Arq. William Enrique Taboada Díaz
Curador Urbano Primero de Montería

RESOLUCIÓN No. 200-2026, POR MEDIO DE LA CUAL SE DECLARA DESISTIDA LA SOLICITUD DE LICENCIA URBANISITICA DE CONSTRUCCION EN LA MODALIDAD DE OBRA NUEVA PARA EDIFICACION MULTIFAMILIAR CON COMERCIO Y SERVICIOS EN SEIS (6) PISOS CON SEMI-SOTANO, CON RADICADO 23001-1-26-0021 DEL 06 DE FEBRERO DE 2026 Y SE ORDENA LA ENTREGA DE LOS DOCUMENTOS APORTADOS A LA MISMA, POR EL PETICIONARIO.

Ejemplo de plano de esquema.

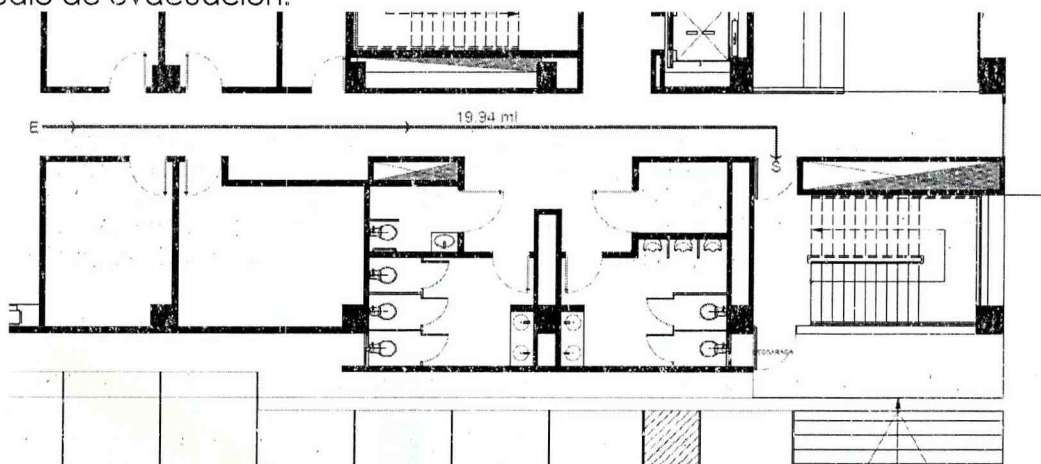
29. Considerando que toda edificación debe cumplir con los parámetros mínimos para la protección contra incendios y la prevención de la vida de los ocupantes y usuarios, de acuerdo a la clasificación y el grupo de ocupación de la misma, se debe presentar en planos esquemáticos las plantas arquitectónicas por piso donde se muestre el cumplimiento de los títulos J y K del Reglamento Colombiano de Construcción Sismo Resistente NSR-10, para lo cual es de suma importancia tener en cuenta la clasificación de la edificación e índice de ocupación para establecer el número de medios de evacuación, la capacidad de las salidas entre otros parámetros. No obstante, es responsabilidad del solicitante el cumplimiento de la totalidad de la norma contenida en el presente Título. Tener en cuenta lo siguiente: suficiente detalle, la localización, construcción, tamaño y tipo de todas las salidas, además de las disposiciones de pasillos, corredores y pasadizos relacionados con las mismas.

- Se debe presentar un cuadro donde se evidencie cargas de ocupación por piso.
- Se debe dar cumplimiento al artículo K.3.4.2 y a la tabla K.3.4.1 en relación al número de salidas.
- Los medios de evacuación deben ser herméticos con puerta corta fuego.
- Las puertas de las salidas de los medios de evacuación deben abrir en el mismo sentido de la evacuación.

- o Los medios de evacuación deben contar con salida directa a vía o espacio público abierto.
- o Presentar convenciones en plano donde se evidencie el recorrido y distancia hacia el medio de evacuación.
